平成25年(ワ)第696号 原発運転差止め請求事件
原告 辻 義則 外56名
被告 関西電力株式会社

準備書面(86)

(地盤の安定性について～被告準備書面(60)(61)に対する反論)

(2) 被告は、図面を読み間違えている。G-G'断面の局所安全係数図（甲A第17号証169頁）は下記のとおりである。左側が4号炉、右側が3号炉である（黄色枠は赤松博士が加筆された。）。

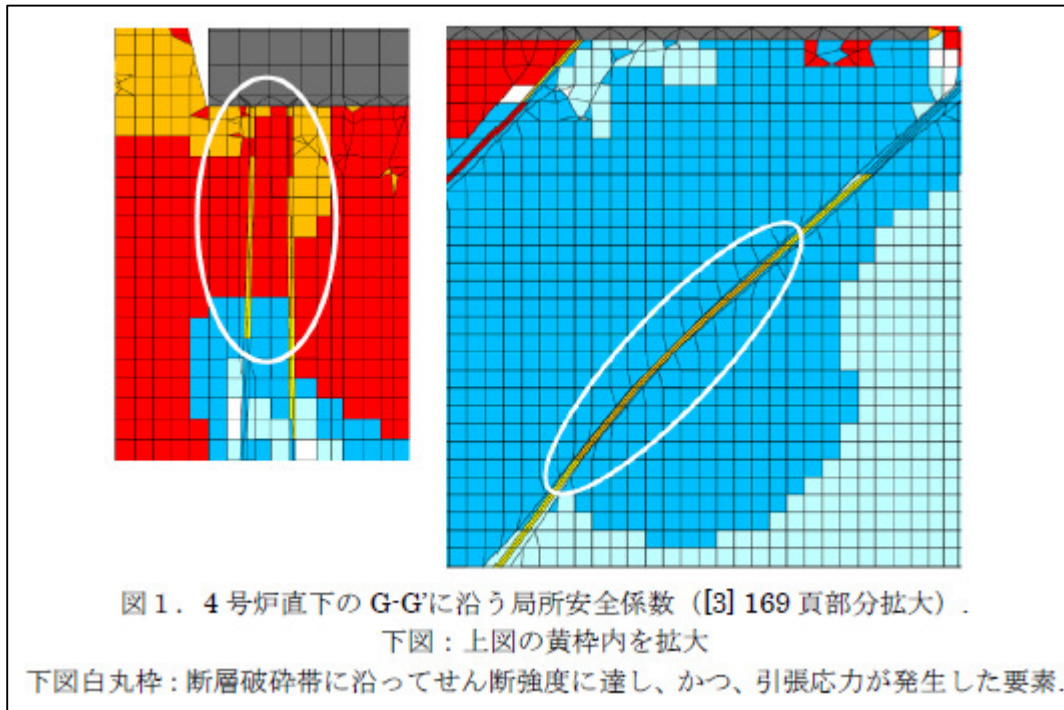
これによると、4号炉建屋の角部分と3号炉及び4号炉の中央付近の破

砕帯に沿って橙色の要素、すなわち「せん断強度に達し、かつ引張応力が発生した要素」が連続しているのである。原告ら準備書面(78)20頁で述べたように、「局所安全係数1.0以下の要素が連続してすべり面を形成している場合は、基礎地盤全体のすべり破壊に結び付く」。しかるに、被告は、この点について全く検討していない。

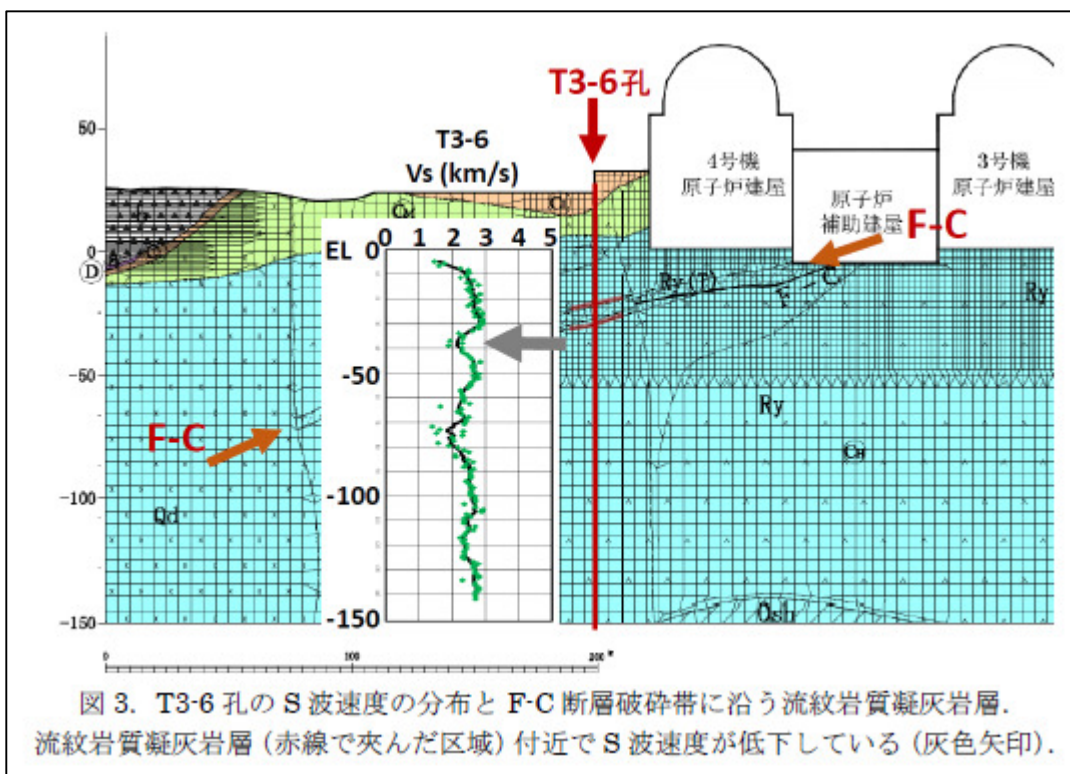
ウ これに加えて、赤松博士は、今回、被告が作成したPS検層のS波速度のデータグラフ(甲B第5号証12頁)から高浜原発4号機直近のT3-6孔のデータだけを取り出し、そのグラフとF-F'断面図とを重ね合わされた。その結果、流紋岩質凝灰岩層付近においてS波速度が低下していることが分かった(甲B第55号証3～4頁)。その図を下記に引用する。

- エ 以上によれば、流紋岩質凝灰岩のS波速度が流紋岩のS波速度と同程度ということは考え難く、流紋岩質凝灰岩のせん断強度が流紋岩のせん断強度と同程度ということもあり得ない。
- (4) よって、被告が流紋岩質凝灰岩のせん断強度として流紋岩のせん断強度を流用したことは、明らかに誤りである。
- (5) なお、被告は、「F-C破砕帯にはせん断強度の低い破砕帯の物性値を用いて評価している」から問題がないかのような主張をする（被告準備書面(61)21頁初行～11行目）が、低い値のせん断強度をわずか10cm幅の破砕帯に用いたところで、全体のせん断強度に与える影響はわずかである。問題は厚み10mにも及ぶ流紋岩質凝灰岩で構成される低速度層のせん断強度なのである²。
- (6) 以上については赤松意見書（甲B第55号証）2～5頁を参照されたい。

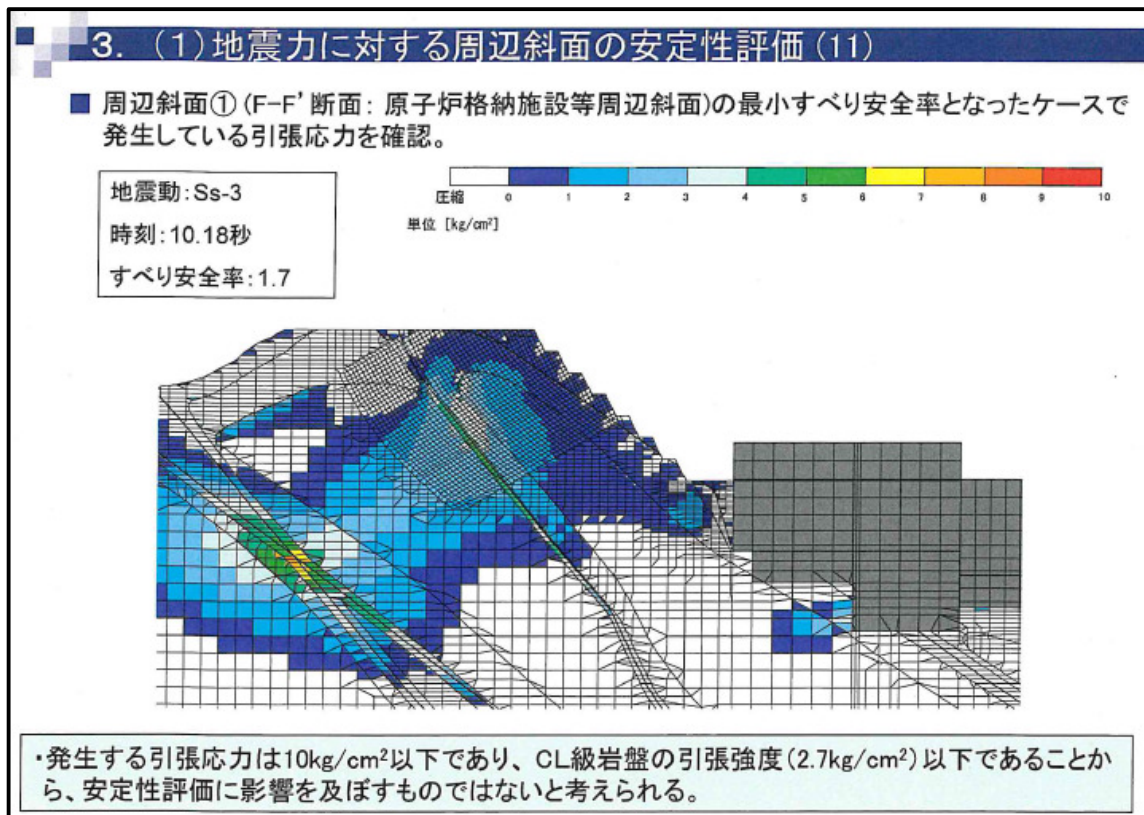
①については、被告の主張は明らかではない。被告は、すべり面の設定方法を、被告準備書面(61)7頁の【図表2】で説明しており、これによると、「破砕帯沿いのすべり面」では、破砕帯が建物基礎にぶつかる場合だけを想定しているようである。これに対し、B破砕帯は、美浜原発3号炉建屋基礎にぶつかっているものではないから、検討する必要がないという趣旨かもしれない。しかし、被告は、大飯原発3、4号炉のG-G'断面では、下記に転記するように、原子炉建屋基礎にぶつかっていないF-4破砕帯に沿うすべり面を想定してすべり安全率を算出している(甲A第17号証50頁のすべり面番号2)。B破砕帯に沿うすべり面を想定する必要がないという被告の主張は理解しがたい。

③についても、被告がすべり面を想定した大飯原発敷地のF-4 破碎帯は、上記のとおり、高角度の破碎帯であることを指摘しておく。被告の主張は首尾一貫していない。

(4) 被告によるすべり面形状の想定が判るのが乙C第40号証の1の28頁である。ここにすべり面形状が3通り想定されている。このうち、3番を下記に転記する。

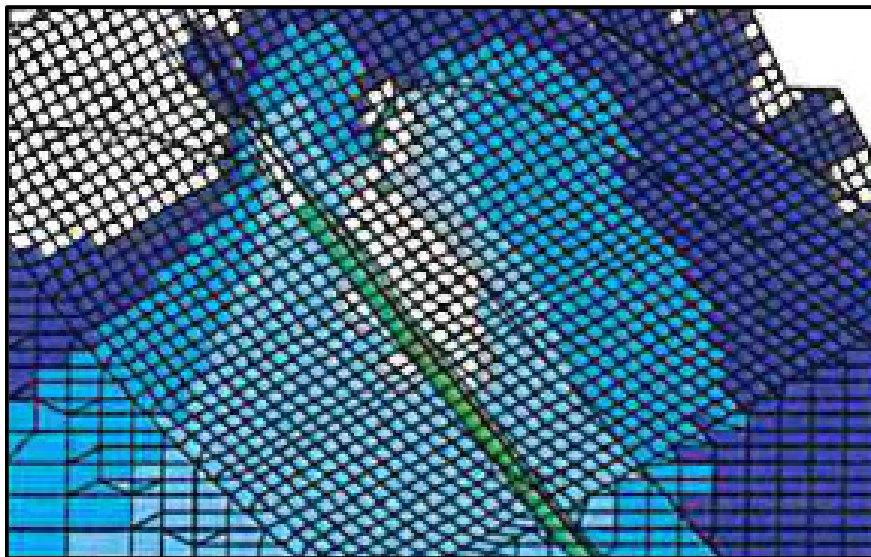
この3番のすべり面は、斜面がD破砕帯に沿ってすべることが想定されているのである。

それでは、D破砕帯に沿う部分の引張応力はどうなっているか。上記の甲C第15号証109頁のD破砕帯部分を拡大すると、次のとおりである。

これによれば、D破砕帯に沿う部分に発生する引張応力は4～6 kg/cm²（緑色）であり、その周辺も2～4 kg/cm²（薄い青色）であることが判る。そうすると、CL級岩盤の引張強度が2.7 kg/cm²であるというのであるから、想定されるSs-1の地震が美浜原発3号機を襲った時、当然のこととして、上記斜面が崩壊することになるのである。
